Oggetto: [ID_VIP 7608] Istanza per l'avvio del procedimento di Valutazione di Impatto Ambientale, ai sensi dell'art. 23 del D. Lgs. 152/2006, relativa di un impianto agrovoltaiico da realizzare nel comune di Manfredonia (FG), in località "Borgo Fonte Rosa" comprendente un impianto olivicolo superintensivo e un impianto fotovoltaico della potenza nominale pari a 23,302 MW collegato alla RTN.

Proponente: TE GREEN DEV 1 S.r.l.

Parere tecnico-istruttorio MiC

Impatti cumulativi su AVI di 3 km, Rappresentazione a cura della SS-PNRR

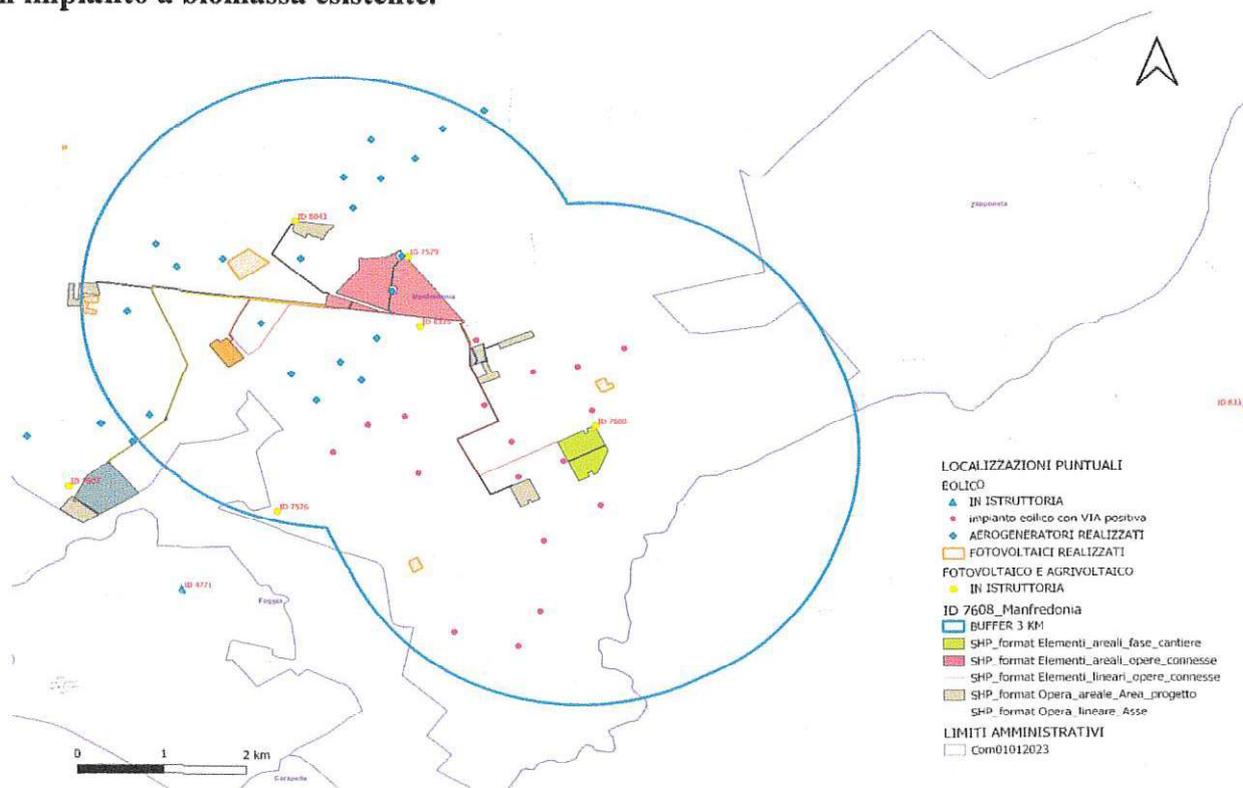
CONSIDERATO che il carico degli impatti cumulativi analizzati e computati secondo i criteri metodologici delineati nella sopra citata determinazione della Regione Puglia, in considerazione dell’altissimo numero di impianti già esistenti, autorizzati o con procedure in fase di istruttoria VIA in corso presenti nell’AVIC (aree vaste ai fini degli impatti cumulativi) da considerare, individuata con raggio di 3 km dal sistema dei lotti di impianto e delle cabine e stazioni di trasformazione, risulta insostenibile con riguardo:

al **Tema I: impatto visivo cumulativo**, per “l’effetto cumulativo sequenziale derivante dalla percezione dell’impianto proposto assieme ad altri impianti in sequenza temporale dinamica”;

al **Tema II: impatto su patrimonio culturale e identitario**, in quanto “il cumulo prodotto dagli impianti presenti nella unità di analisi interferisce con le regole di riproducibilità delle stesse invariante (come enunciate nella sezione B delle Schede degli Ambiti Paesaggistici del PPTR, interpretazione identitaria e statutaria”;

al **Tema V: Impatti cumulativi su suolo e sottosuolo**, la ricognizione degli impianti concorrenti alla determinazione degli impatti cumulativi, degli impianti già esistenti e autorizzati, e quelli in avanzata fase di istruttoria VIA che, nel caso specifico, sono numerosi e incidenti nella realistica ed oggettiva valutazione dell’impatto cumulativo in argomento e precisamente, **20 aerogeneratori già realizzati e 18 aerogeneratori con VIA chiusa positivamente, 4 impianti fotovoltaici in valutazione di VIA statale e 4 esistenti, oltre ad un impianto a biomassa esistente.**
